Groupe de travail de la sécurité passive

Soixante-cinquième session

**Règlement ONU n° 129 (Dispositifs améliorés
de retenue pour enfants)****Proposition de complément 3 à la série 03 d'amendements
au Règlement ONU n° 129****Communication de l'expert de l'Association européenne
des fournisseurs de l'automobile***

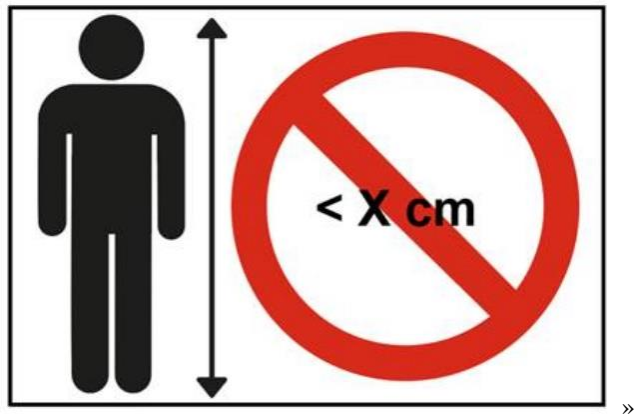
- 4.8.5 Les dispositifs améliorés de retenue pour enfants de type coussin d'appoint doivent porter de manière permanente l'étiquette représentée ci-après (aux dimensions minimales de 60 x 40 mm), celle-ci étant visible pour la personne qui installe le dispositif dans le véhicule. La valeur X mentionnée sur l'étiquette correspond à la plus petite des tailles pour lesquelles le dispositif est homologué. Si le coussin d'appoint est

homologué en combinaison avec un siège rehausseur, l'étiquette ne doit être visible que quand le dispositif est utilisé en tant que coussin d'appoint.

Figure 1
Dispositif de mesure

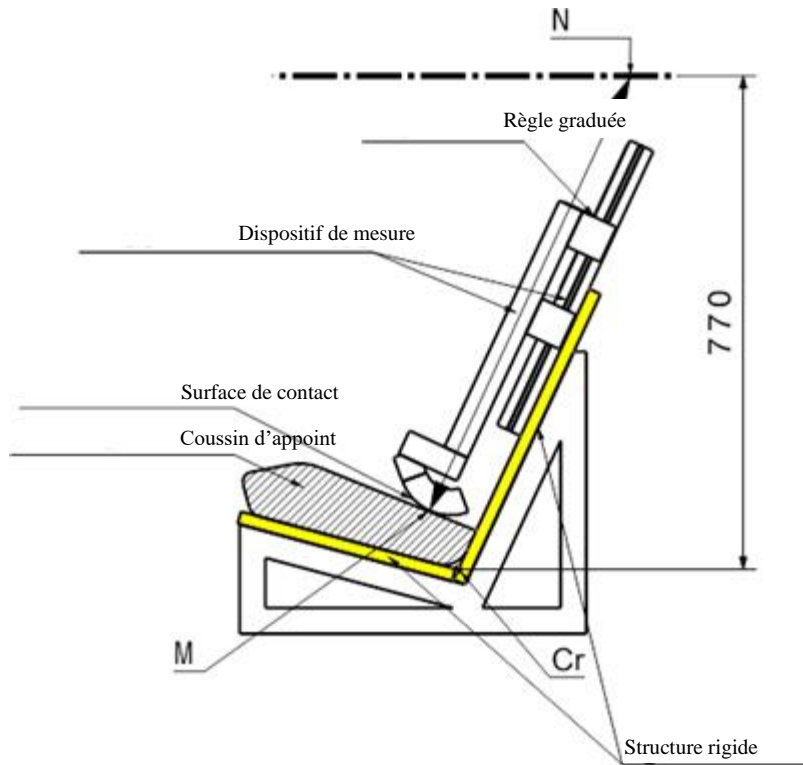
« **6.1.3.6 S'agissant des coussins d'appoint, l'homologation de type n'est pas accordée pour les tailles inférieures à 125 cm. Les coussins d'appoint ne doivent donc pas être utilisables en deçà de 125 cm.**

Le coussin d'appoint ayant été mis en place, on s'assurera que le sommet de la tête de l'enfant se trouve au niveau, ou au-dessus du niveau, d'un plan horizontal situé à 770 mm à la verticale de l'axe Cr sur la banquette d'essai décrite à l'annexe 6.

La procédure à suivre à cette fin est présentée ci-après (fig. 1) :

- a) Aux fins de la procédure de vérification, on utilise une « banquette d'essai simulée ». Celle-ci doit avoir les mêmes caractéristiques géométriques que la banquette d'essai définie à l'annexe 6 du présent Règlement, assises comprises. Toutefois, la largeur de la banquette simulée peut être réduite sous réserve qu'elle soit* comprise entre 500 et 800 mm, tel que décrit à l'annexe 25. La banquette d'essai simulée doit être rigide et ne doit pas se déformer lorsqu'on utilise le dispositif de mesure défini à l'annexe 25.

- b) Une structure rigide comportant une partie coulissante est fixée à la banquette d'essai simulée. Un plan horizontal situé à 770 mm à la verticale de l'axe Cr est défini.

- c) Le coussin d'appoint doit être placé sur la banquette d'essai simulée, son axe étant aligné sur l'axe de la banquette d'essai et sa surface arrière étant en contact avec le dossier de la banquette.

- d) S'il existe des attaches ISOFIX, celles-ci doivent être verrouillées sur les ancrages ISOFIX inférieurs de la banquette d'essai. Une force supplémentaire de 135 ± 15 N doit être appliquée dans un plan parallèle à la surface de la banquette d'essai simulée. Cette force doit s'appliquer le long de l'axe du dispositif amélioré de retenue pour enfants et à une hauteur ne dépassant pas 100 mm au-dessus de la surface de l'assise de la banquette.

- e) Le dispositif de mesure est déplacé vers le bas, parallèlement au dossier de la banquette d'essai simulée, jusqu'à ce qu'il soit arrêté par le coussin d'appoint.

Figure 2
Règle graduée du dispositif de mesure

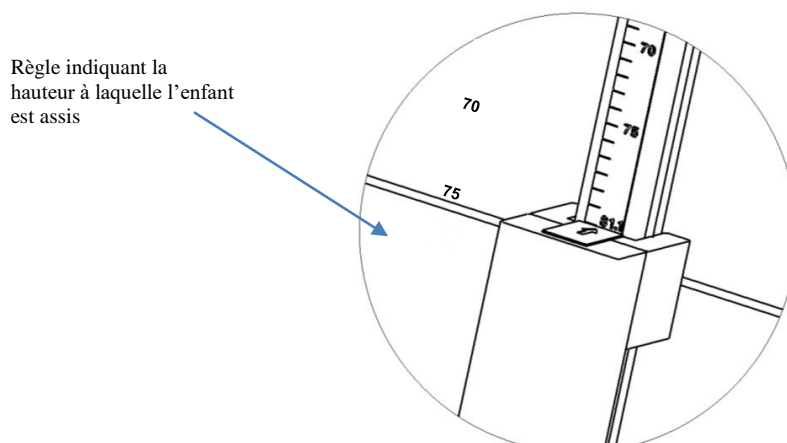
- f) La distance mesurée entre les deux points M et N (fig. 1) indique la hauteur en position assise d'un enfant qui utilise le coussin d'appoint. La valeur correspondante apparaît sur une règle qui est fournie avec le dispositif (fig. 2).

- g) Associée aux données du tableau 3, la hauteur en position assise permet de déterminer la taille minimale de l'enfant à laquelle le coussin d'appoint convient. Par exemple, une hauteur en position assise de 66,2 cm correspond à une taille minimale de 125 cm, tandis qu'une hauteur en position assise de 75,9 cm correspond à une taille de 150 cm.

- Si la valeur obtenue pour la hauteur en position assise est comprise entre deux nombres entiers, il convient d'arrondir systématiquement à l'entier supérieur (exemple : hauteur en position assise mesurée = 70,1 cm ► taille résultante = 135,65 cm ► plus petite taille autorisée = 136 cm).

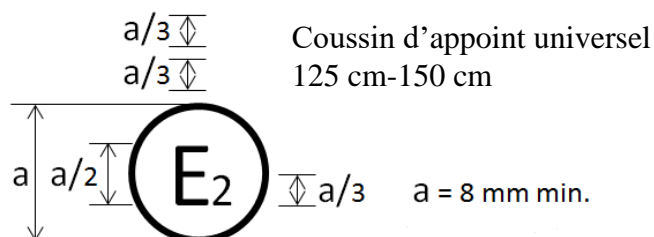
« 14.2.3 Les dispositifs améliorés de retenue pour enfants de type coussin d'appoint universel doivent porter l'étiquette ci-dessous, qui doit être clairement visible à l'extérieur de l'emballage :

Notice

Ceci est un dispositif amélioré de retenue pour enfants de type coussin d'appui universel. Il est homologué conformément au Règlement ONU n° 129, pour être utilisé sur les places assises compatibles avec les dispositifs de retenue de type i-Size et les places assises universelles, comme indiqué par le constructeur dans le manuel d'utilisation du véhicule.

En cas de doute, consulter soit le fabricant, soit le revendeur du dispositif amélioré de retenue pour enfants.

Règlement ONU n° 129/03

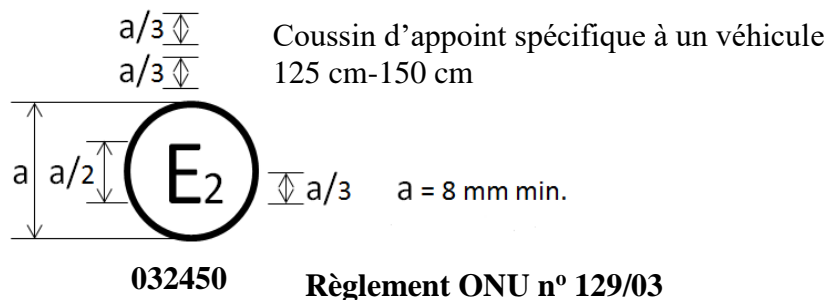
Le dispositif amélioré de retenue pour enfants portant la marque d'homologation ci-dessus peut être installé à toute place assise i-Size ou universelle et être utilisé pour la gamme de tailles 125-150 cm. Il est homologué en France (E2) sous le numéro 032439. Ce numéro d'homologation indique que l'homologation a été accordée conformément aux prescriptions du Règlement relatif à l'homologation des dispositifs améliorés de retenue pour enfants à bord des véhicules automobiles, tel que modifié par la série 03 d'amendements. La marque d'homologation doit également comprendre le numéro du Règlement suivi du numéro de la série d'amendements conformément à laquelle l'homologation a été accordée.

Le dispositif amélioré de retenue pour enfants portant la marque d'homologation ci-dessus peut être utilisé pour la gamme de tailles 125-150 cm, mais ne peut être installé dans n'importe quel véhicule. Il est homologué en France (E2) sous le numéro 032450. Ce numéro d'homologation indique que l'homologation a été délivrée conformément aux prescriptions du Règlement relatif à l'homologation des dispositifs améliorés de retenue pour enfants de type coussin d'appoint spécifique à un véhicule utilisés à bord de véhicules automobiles, tel que modifié par la série 03 d'amendements. La marque d'homologation doit également comprendre le numéro du Règlement suivi du numéro de la série d'amendements conformément à laquelle l'homologation a été délivrée.

Dispositif de mesure de la hauteur en position assise

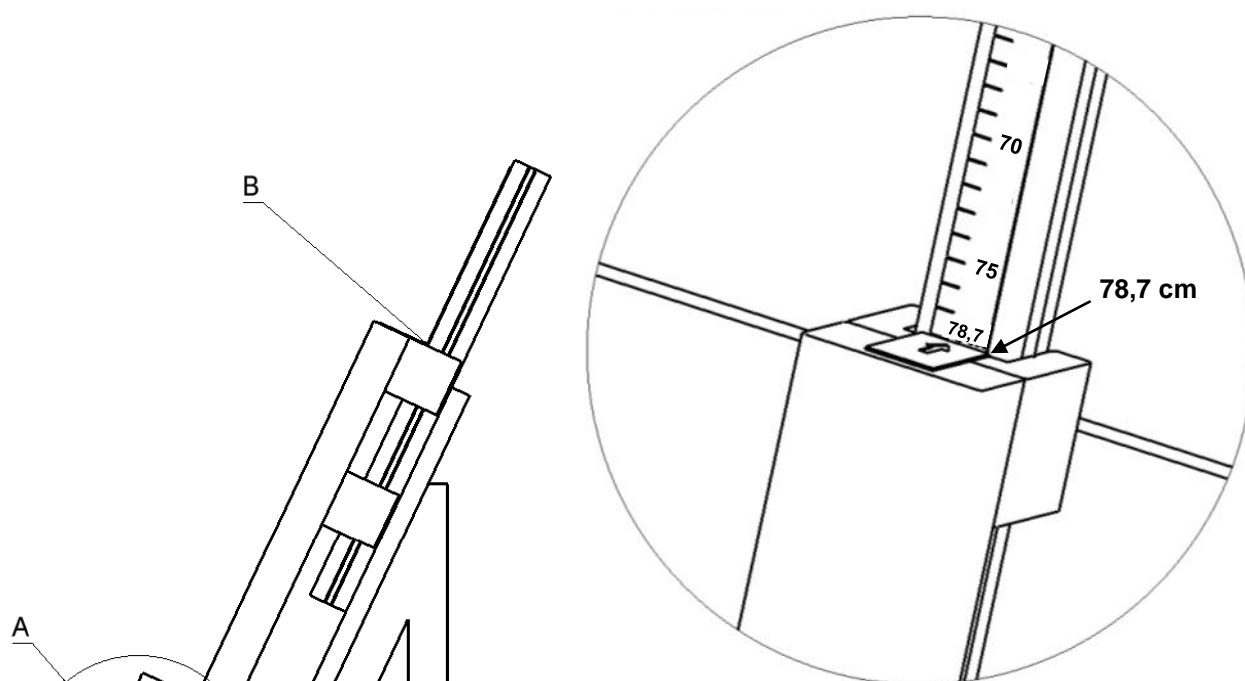
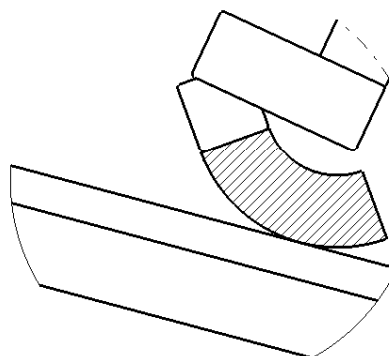
La masse du dispositif doit être de 15 kg +/-1 kg.

Étalonnage de la règle graduée

Pour l'étalonnage, la règle graduée du dispositif de mesure doit être en contact avec la surface d'appui (vue détaillée A). Elle doit alors indiquer la valeur d'étalonnage, soit 78,7 cm (vue détaillée B).

L'étalonnage de la règle graduée est fondé sur la hauteur du mannequin Hybrid III du 5^e centile en position assise sur la banquette d'essai définie à l'annexe 6 du présent Règlement. Lorsque ce mannequin est assis sur la banquette, le sommet de la tête est à 77,0 cm de l'axe Cr. La hauteur nominale en position assise du mannequin est de 78,7 cm. La valeur d'étalonnage à utiliser est donc 78,7 cm.

Figure 1
Bloc-mannequin (sur la base du P10 raccourci)
Matériau : Polystyrène expansé (40-45 g/l)

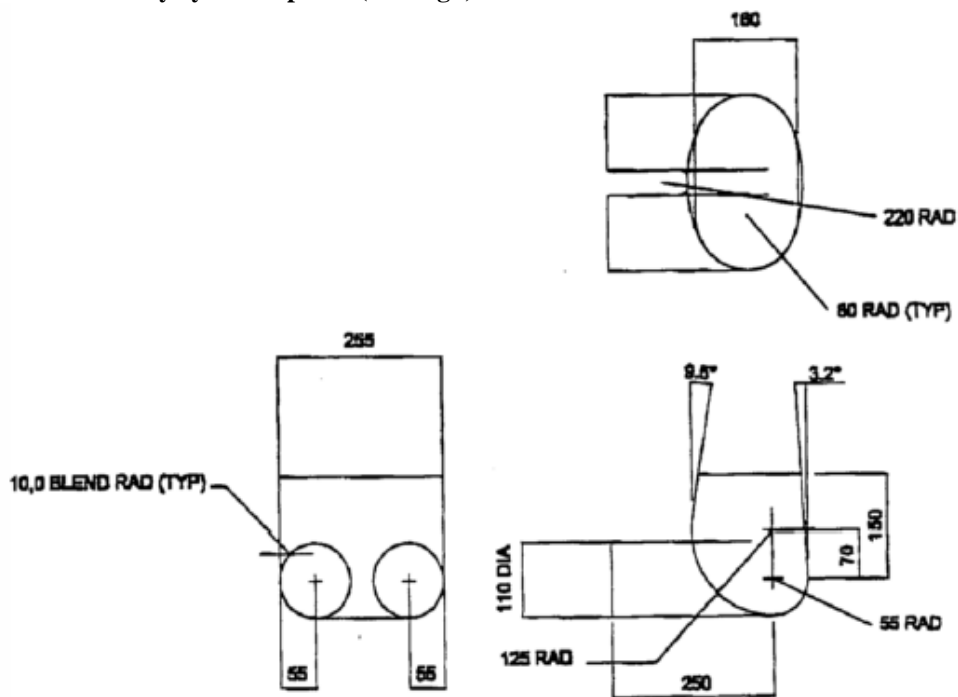
Placer une pièce de tissu en coton sur la surface d'assise de la banquette d'essai. Placer le coussin d'appoint sur la banquette d'essai, placer le bloc du tronc inférieur sur le coussin, de la façon décrite à la figure 1 de l'annexe 26, puis fixer et tendre la ceinture de sécurité pour adultes à trois points comme il est prescrit au paragraphe 7.1.3.5.2.2. Avec un morceau de sangle ou d'une bande semblable de 25 mm de large fixé autour du coussin, appliquer une charge de 250 ± 5 N dans le sens de la flèche A, alignée sur la surface d'assise de la banquette d'essai (voir la figure 2 de l'annexe 26).

Pendant l'essai, le coussin d'appoint ne doit pas se dégager entièrement de la ceinture de sécurité pour adultes à trois points et doit rester sous le bloc du tronc inférieur. ».
